Betreff: Stellungnahme zum Planfall Bebauungsplan Nr. 100 - 19.04.2021 16:24:24
"Im Göhlen" (Reg.-Nr. 4134)
An: bauplanung@rastede.de
Von: noreply@mail.planungsbeteiligung.de
Priorität: Normal
Anhänge: 0

Folgende Stellungnahme zum Planfall "Bebauungsplan Nr. 100 - "Im Göhlen"" ist am 19.04.2021 eingegangen:

**Bebauungsplan Nr.: 100 – „Im Göhlen“
Erneute öffentliche Auslegung gem. § 3 (2) BauGB und Beteiligung der Behörden gem. § 4 (2) BauGB in
Verbindung mit § 4a (3) BauGB**

Bebauungsplan Nr.100 im ergänzenden Verfahren nach § 214 (4) BauGB

Exemplarisch habe ich das als Anlage beigefügte Querprofil 27 Stat. 1+479,8 bei den Hausgrundstücken (westl. der Bäche) und (östl. der Bäche) zur weiteren Betrachtung ausgewählt.

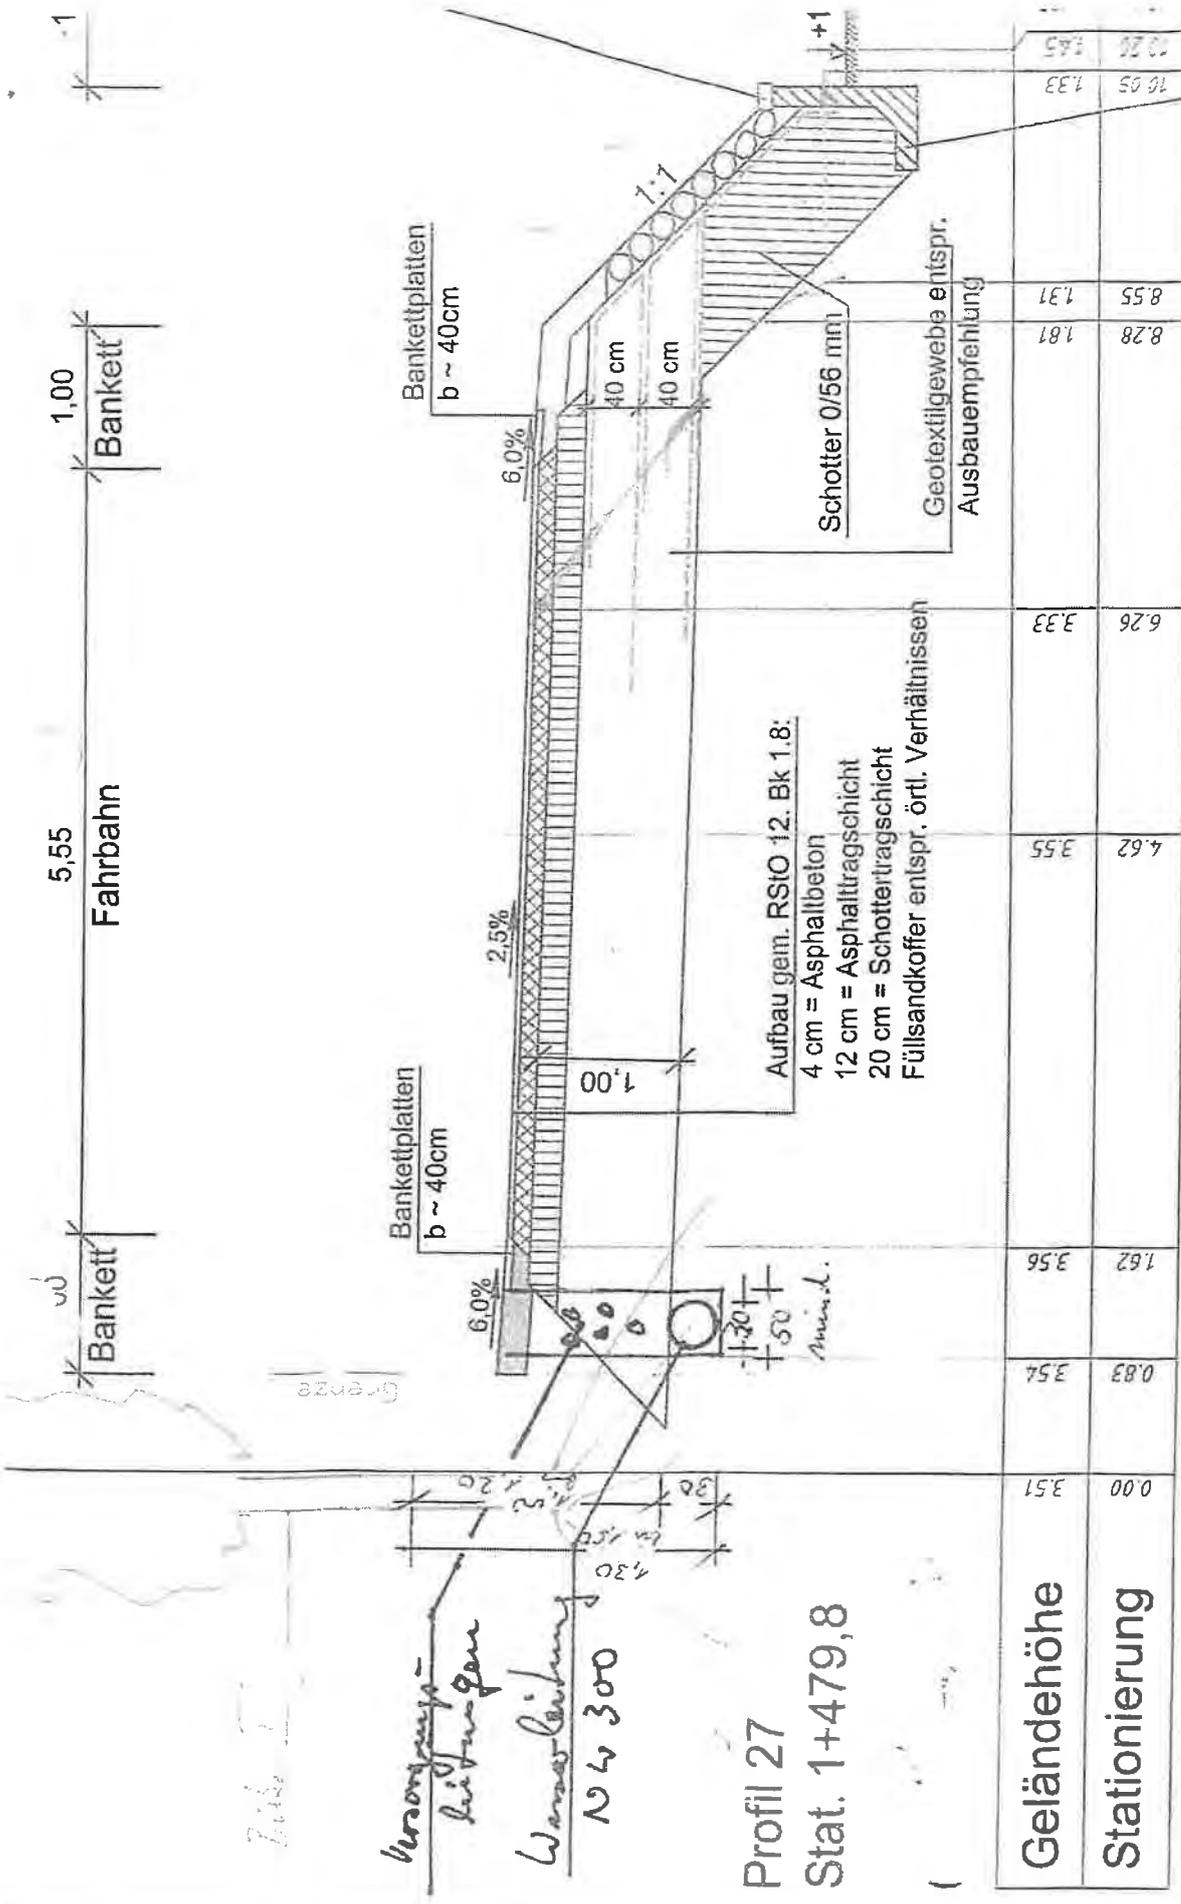
Beim Grundstück steht eine mind. 40 Jahre alte Birke. Diese war schon vorhanden als meine Frau und ich unser Grundstück käuflich erworben haben.

Im Zuge der Erschließungsarbeiten sind auf der Seite des Grundstücks die Versorgungsleitungen verlegt worden. Dies erfolgte in offener Bauweise mittels eines Rohrgrabens. Ich bin kein Baumsachverständiger, beruflich bin ich aber von Fachleuten darauf hingewiesen worden, dass der Wurzelteller annähernd der Ausladung der Baumkrone entspricht.

Wenn ich nun die Lage der Wasserleitung (NW 300) betrachte stelle ich fest, dass der Rohrgraben mind. 50 cm breit sein muss und bei einer erforderl. Überdeckung der Leitung von 1,00 m bis 1,20 m die Rohrgrabentiefe zwischen 1,30 und 1,50 m beträgt und damit der Wurzelteller vermutlich beschädigt worden ist. Damit sind der Wuchs und die Standsicherheit der Bäume beeinträchtigt. Es ist zu befürchten, dass bei Ostwinden/-stürmen die geschädigten Bäume in Richtung der daran angrenzenden Hausgrundstücke umstürzen.
Einzelheiten dazu bitte ich der Anlage zu entnehmen.
